改善箇所説明図

図：左ハンドル車

フロントシートベルトリトラクター

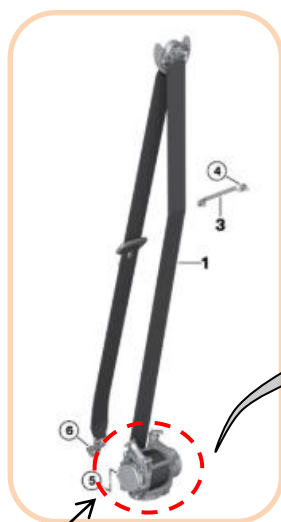
基準不適合発生箇所
トーションバー

フロント左側のシートベルトリトラクターにおいて、製造工程が不適切なため、トーションバーが損傷しているものがある。そのため、衝突時にトーションバーが早期破損することで、シートベルトが必要以上に引き出されて、乗員の安全性に影響するおそれがある。

フロント左側のシートベルトリトラクターを良品に交換する。

識別：左フロントドアロアヒンジ取り付けボルト（下側）の頭に緑色ペンを塗布する。
